评价对象：弋阳县白鹤石材有限公司弋阳县朱坑镇文家建筑石料用砂岩矿露天开采新建工程。

评价范围：《采矿许可证》规定的矿区范围内，由核工业鹰潭工程勘察院编制的《江西省弋阳县朱坑镇文家建筑石料用砂岩矿矿山矿产资源开发利用、地质环境恢复治理与土地复垦方案》（以下简称三合一方案）设计范围内的开采、运输等生产及生产辅助系统（不含荒料整形加工、场外运输及危险化学品）及周边环境情况。

评价性质：新建工程安全预评价。

图 2-5 截水沟横断面图

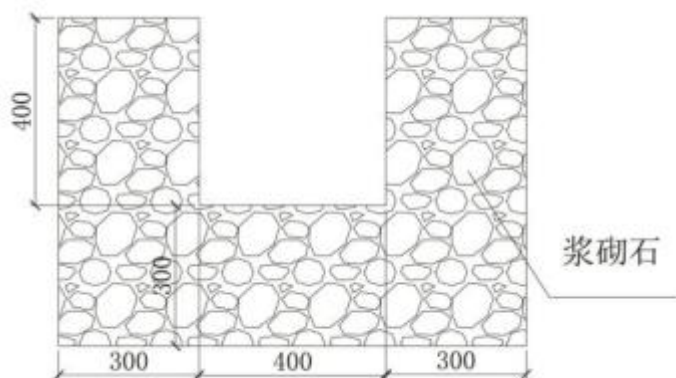
截排水沟截面尺寸为 40（深） $\times$ 40（底宽）cm，水沟断面积为 $0.16m^2$ ，则：

经计算得，采场内排水沟设计流量为 $0.115m^3/s$ 大于 $0.05m^3/s$ ，三合一方案设计截、排水沟能满足排水要求。

下面运用北京理正 6.0 计算 A-B 剖面的稳定性：

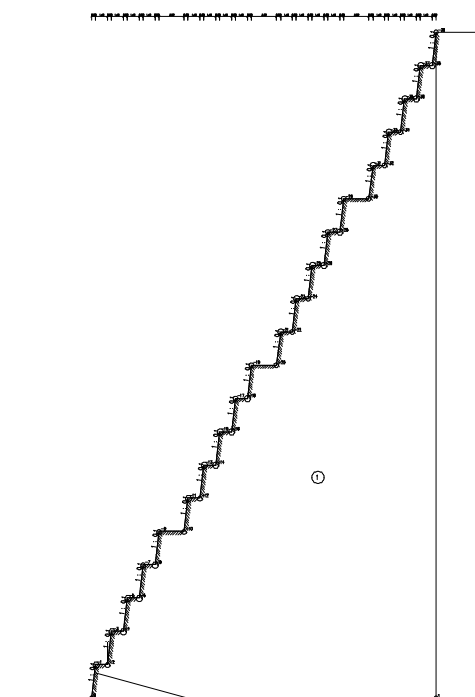
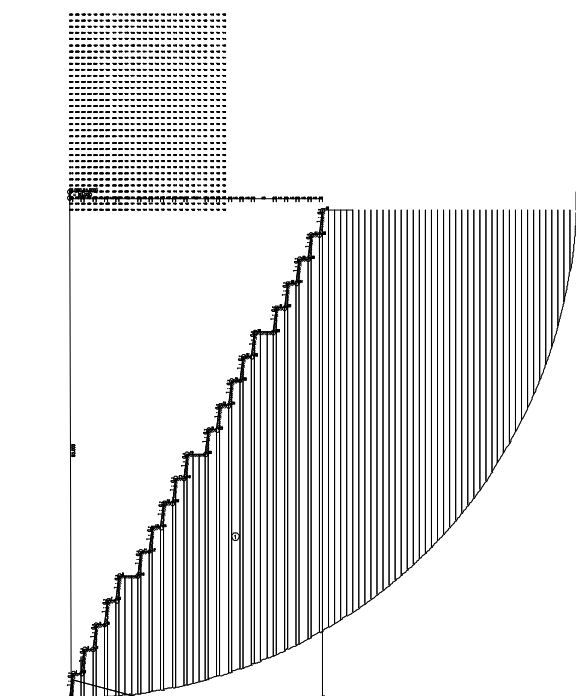
本次稳定分析选取矿区北侧的 A-B 剖面线进行稳定性分析。

对比参考《中国地震动参数区划图》（GB 18306-2015），矿区抗震设防烈度为 VII 度，设计基本地震加速度值为 0.10g，矿山无爆破作业，为荷载组合I，矿山西北侧边坡工程安全等级为 III 级，故矿山北侧边坡安全系数应大于 1.15。

经计算 A-B 剖面的稳定性为 3.766，大于 1.15，故《三合一方案》设计的边坡是稳定的。
